Navrhovatel změny	Objednatel,uživatel,zhotovitel	Změnový list č. 57	
Index navrhovatele změny:			
O...objednatel	Datum vydání ZL:	19.10.2019 <i>vyplní navrhovatel</i>	
Z...zhotovitel			
Změna má vliv do následujících profesí:	NE	návrh	
Název změny:	Přípočty a odpočty profese, stavební část		
Nový pavilon intenzivní medicíny nemocnice Jablonec n.N.			
Důvod změny:			
Přípočty a odpočty profese, stavební část			
Přílohy: ANO			
Vliv na cenu:	Vliv na cenu stavební dodávky (dle přiloženého		
odhadnuté náklady:	zvýšení ceny o:	Kč bez DPH	267 717,59
	snížení ceny o:	Kč bez DPH	
Vyvolá změnu stavebního povolení před dokončením:	NE		
Dopady do HMG Z: SoD -	celkový počet dní:	dle objednání	
Podpis zástupce Zhotovitele - Ing. Ondřej Matoušek	SOUHLASÍME / NESOUHLASÍME	Datum a podpis:	
Podpis zástupce GP - Ing. Jiří Hájek	SOUHLASÍME / NESOUHLASÍME	Datum a podpis:	
Podpis TDI - Ing. Karel Dlouhý	SOUHLASÍME / NESOUHLASÍME	Datum a podpis:

Příloha ZL 57

PROVEDENÍ DLE RPD - Z 99% NELZE PROVEST

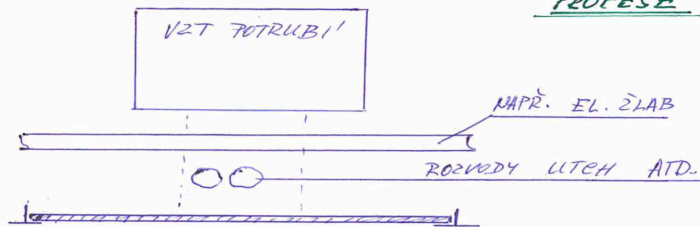
Dle RPD VZT je instalace řešena pomocí hrdel přímo z potrubních rozvodů VZT do podhledových kazet. To to provedení není realné pro množství rozvodů ostatních profesí vedených pod VZT. Jediným možným řešením je náhrada hrdel za boxy pr ovýsutky, umístění boxu do středu kazet a hlavně nalezení volného místa v podhledu, kde nevedou ostatní instalace. Propojení VZT rozvodů s boxy výsutek je provedeno hlukově izolovanou hadicí. Jedná se o osazení výsutek ve všech patrech. Zařízení č. 2,4,6,8,22 a 26, celkem 85 ks výsutek.

SKUTEČNÝ STAV NA STAVBĚ - POD ROZVODY VZT VEDOU OSTATNÍ PROFESÍ

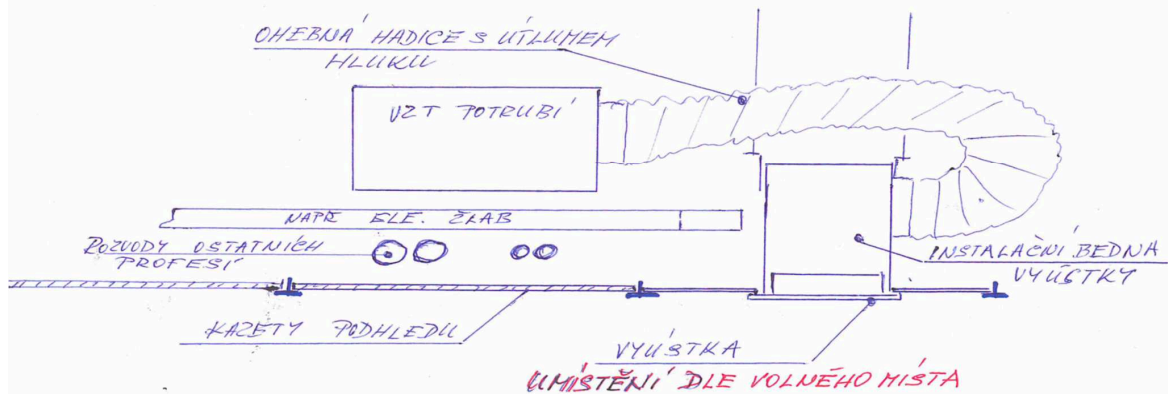
NOVÉ, AKTUÁLNĚ MOŽNÉ PROVEDENÍ OSAZENÍ VYÚSTEK
